リサイクル燃料備蓄センター 使用済燃料貯蔵事業変更許可申請

新知見の反映について

令和 4 年 4 月 2 5 日
リサイクル燃料貯蔵株式会社

コメントリスト

浸水想定 (むつ市)

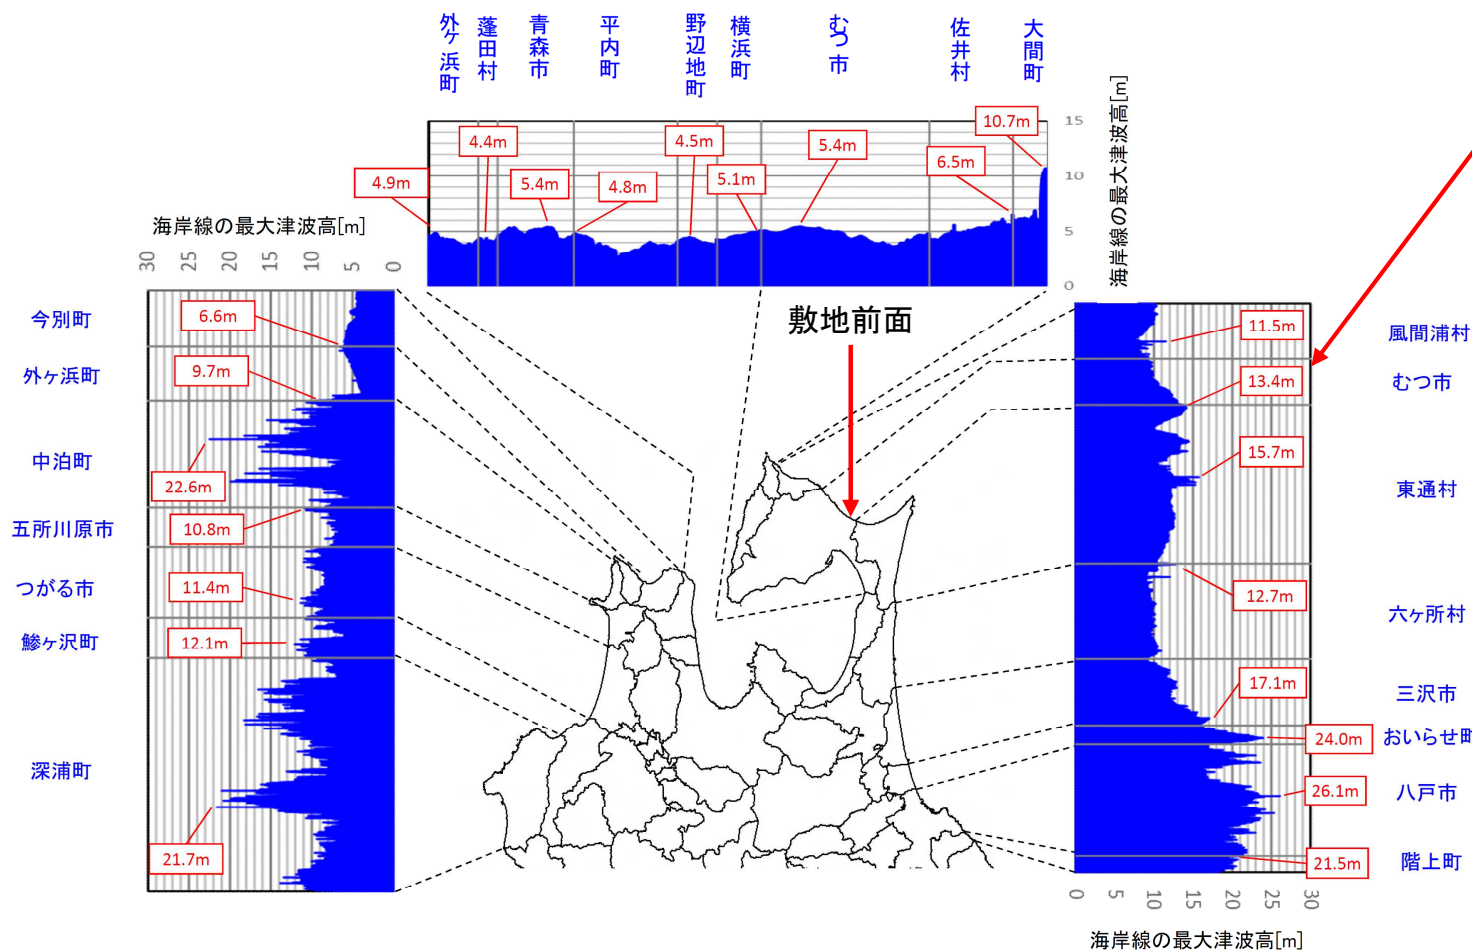
| 番号 | 項目 | 指摘日 | コメント内容 |
|----|----|---------------|---|
| 1 | 地震 | 2022年 2月4日 | 「日本海溝・千島海溝沿いの巨大地震モデルの検討について(概要報告)」(内閣府(2020))の地震動評価への影響について資料化して提出すること。 |

- むつ市における最大沿岸津波高は、津軽海峡側の敷地前面付近における13.4m

2. 敷地周辺の地質・地質構造について (20万分の1地質図幅「野辺地」(第2版)について)

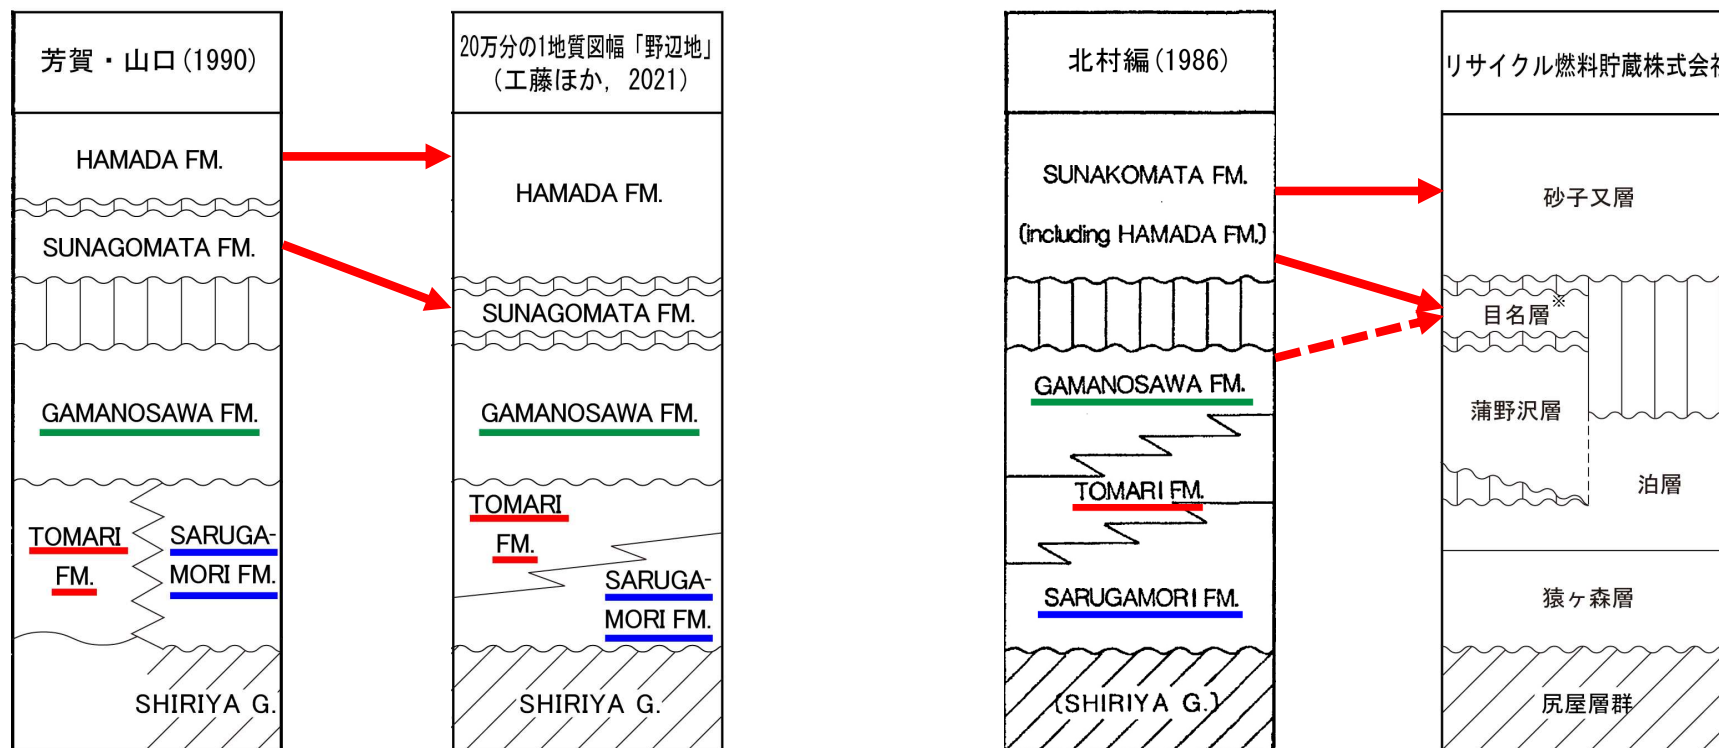
| 番号 | 項目 | 指摘日 | コメント内容 |
|----|----|---------------|---|
| 2 | 地質 | 2022年 2月4日 | 「20万分の1地質図幅「野辺地」(第2版)」と申請書とで地層名の呼称の違いについて混乱しないよう、対応表や対比表等を申請書に記載すること。 |
| 3 | 地質 | 2022年 2月4日 | 目名層が事業者独自につけた地層名であるのであれば、仮称を付記して用いること。 |

※蒲野沢層を不整合に覆い、砂子又層に不整合で覆われる地層については、本資料及び申請書では『目名層』と仮称する。
(従来、砂子又層の最下部あるいは一部蒲野沢層の最上部とされていた地層)

- 芳賀・山口(1990)は、それまで砂子又層に一括されていた地層中に不整合を見出し、不整合より下位の地層を砂子又層と再定義し、上位の地層を浜田層とした。野辺地図幅では、この考え方を採用して地層名を付けているが、各層の分布及び年代については芳賀・山口(1990)とは異なっており、当社と概ね同じである。
- 北村編(1986)は、下北半島東部の広い範囲に分布する鮮新統～下部更新統を砂子又層としている。当社では、この考え方を採用して地層名を付けているが、砂子又層とされていた地層の一部が上部中新統であることを確認し、目名川付近に模式的に露出していることから、上部中新統を目名層と呼んでいる。なお、蒲野沢層とされていた地層の極一部についても、不整合関係及び層相の類似性から目名層としている。

※目名層：蒲野沢層を不整合に覆い、砂子又層に不整合で覆われる地層に対する仮称
(従来、砂子又層の最下部あるいは一部蒲野沢層の最上部とされていた地層)

※「20万分の1地質図幅「野辺地」(第2版)」と申請書とで地層名の呼称の違いについて混乱しないよう、
対比表等を申請書に記載する。
